Autorité environnementale

Avis délibéré de l'Autorité environnementale sur l'aménagement de l'A480 et de l'échangeur du Rondeau dans la traversée de Grenoble (38)

n°Ae : 2017-52

Figure 3 : Profil en travers de la tranchée couverte. Source : étude d'impact

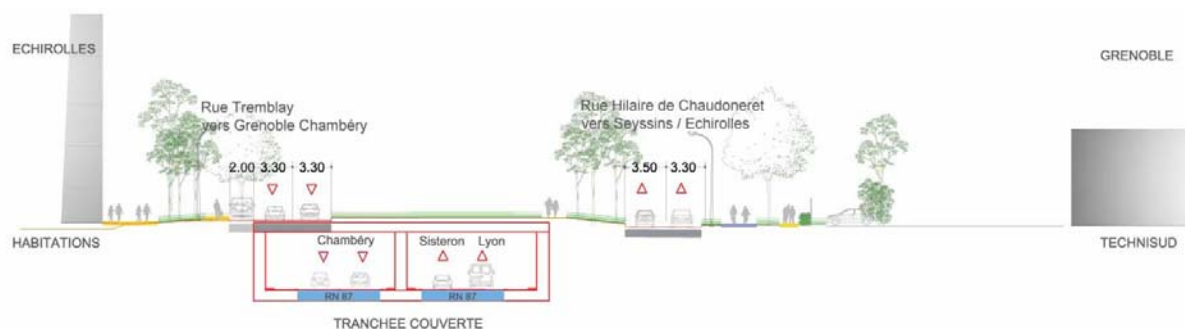
- la création d'une tranchée couverte de 290 m de long, sur la RN87 d'axe est-ouest, entre l'échangeur du Rondeau et le carrefour avec l'avenue de la Libération, qui abritera les échanges entre l'A480 et la RN87,

Figure 5 : situation des grands projets urbains grenoblois le long de l'A480 (source rapporteurs)

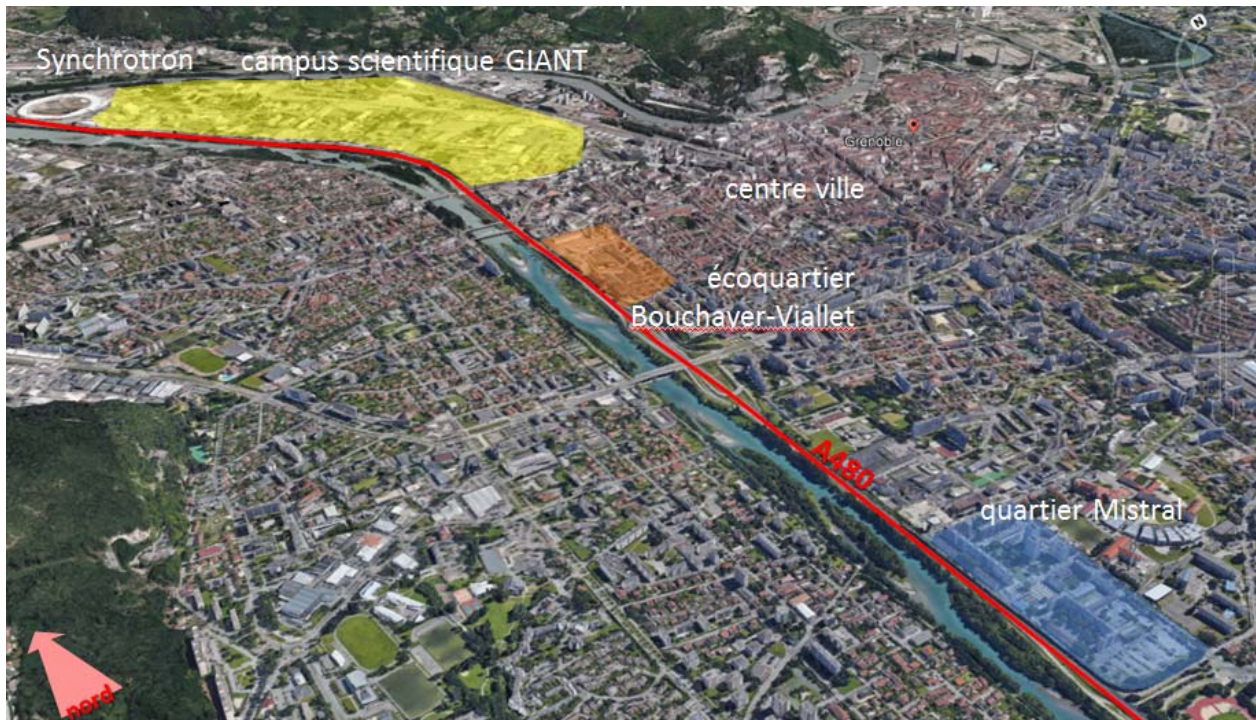
L'Ae recommande d'étudier l'incidence de l'amélioration de l'accessibilité routière de la presqu'île scientifique sur la fréquentation ferroviaire des lignes périurbaines de l'ouest grenoblois et de justifier la compatibilité du renforcement de son accessibilité routière avec le projet de modération des circulations automobiles qu'il est prévu d'y développer.
